Vår dato: 14.11.2019
Vår ref.: 201842654-18
Arkiv: 323
Deres dato: 13.11.2019
Deres ref.:

NVEs tilbakemelding og vurdering av innsigelsesgrunnlaget for felt 3 Kringelåslia/Kringelåslia Nedre FB12 og FB13 - Revidert planmateriale etter tilbakemelding fra NVE - Øyer kommune, Oppland

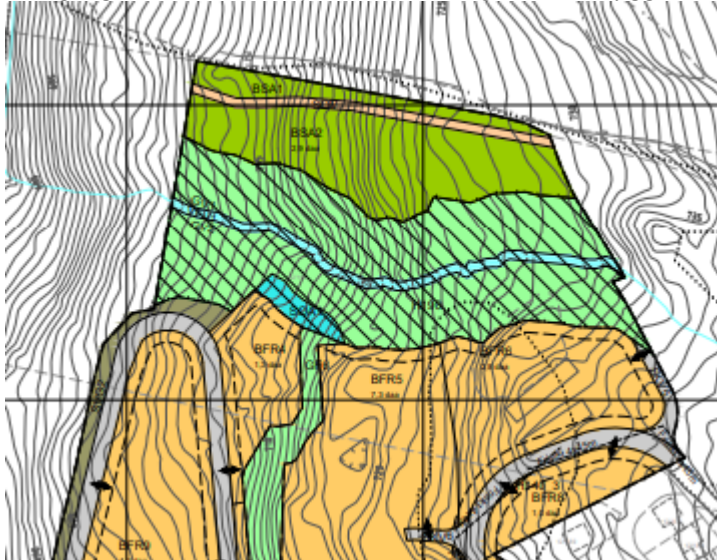
Notat 02/re. 1 er oppdatert, og følgende konklusjon foreligger:

«Sikringssonen (kfr tverrprofilene) har god nok bredde/kapasitet til å ta unna beregnet vannføring ved 200-års flom + klimapåslag 40%. På et lite strekke (ca. 20m) har terrenget et slikt fall at vannet ved en flom kan ta uønsket veg mot sør. Det er på dette strekket derfor lagt inn i plankart og bestemmelser at

det skal bygges en flomvoll (høyde ca. 1,5m) for å lede vannet tilbake til bekkeområdet / hindre inntrengning i byggeområdet ved siden av. Vi håper med dette NVEs grunnlag for innsigelser vil bortfalle.»

I planbestemmelsene er følgende oppdatering innarbeidet som en følge av konklusjonen i notatet:

§ 4.3 Avledningsanlegg. I området merket SOA skal det etableres avledningsanlegg for overvann i form av en 1,5 høy voll. Vollen skal plastres med stein på siden som vender mot nord.

§ 8.4 Avledningsanlegg for overvann (flomvoll) i formål SOA iht pkt. 4.3 skal være etablert før bygging i område BFR4 settes i gang.

Plankartet er oppdatert med arealformål SOA (anlegg for infiltrasjon/fordrøying/avledning) i overgangen mellom hensynssone flom og fritidsbebyggelsen i BFR4:
